## SERVICE INFO – INA 0104

# Ändring av spännrulle från manuell till halvautomatisk

| Modell:          | Transit                  |
| Best. nr.:       | 531 0504 10              |

Bild 1: 531 0504 10 - halvautomatisk spännrulle

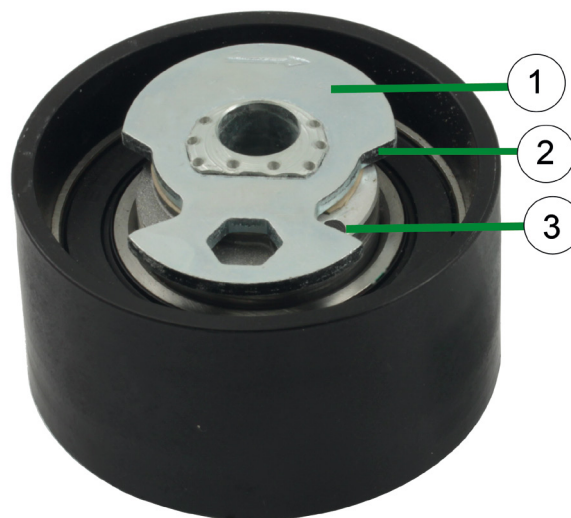
Hos ovan angivna fordon har hittills manuella spännrullar använts i kamdrivningen. Denna har ersatts med en halvautomatisk spännrulle 531 0504 10, som ingår som del i KIT 530 014310 och 530 0144 10.

Montering av den gamla och nya typen av spännrulle är identisk. Till skillnad från den manuella spännrullen utförs sträckning av kuggremmen med en insexnyckel.

För fastsättning av kuggremmen skall monteringsplattan (1) vridas med en insexnyckel, till dess öppningen (3) täcker halva kanten (2) hos monteringsplattan.
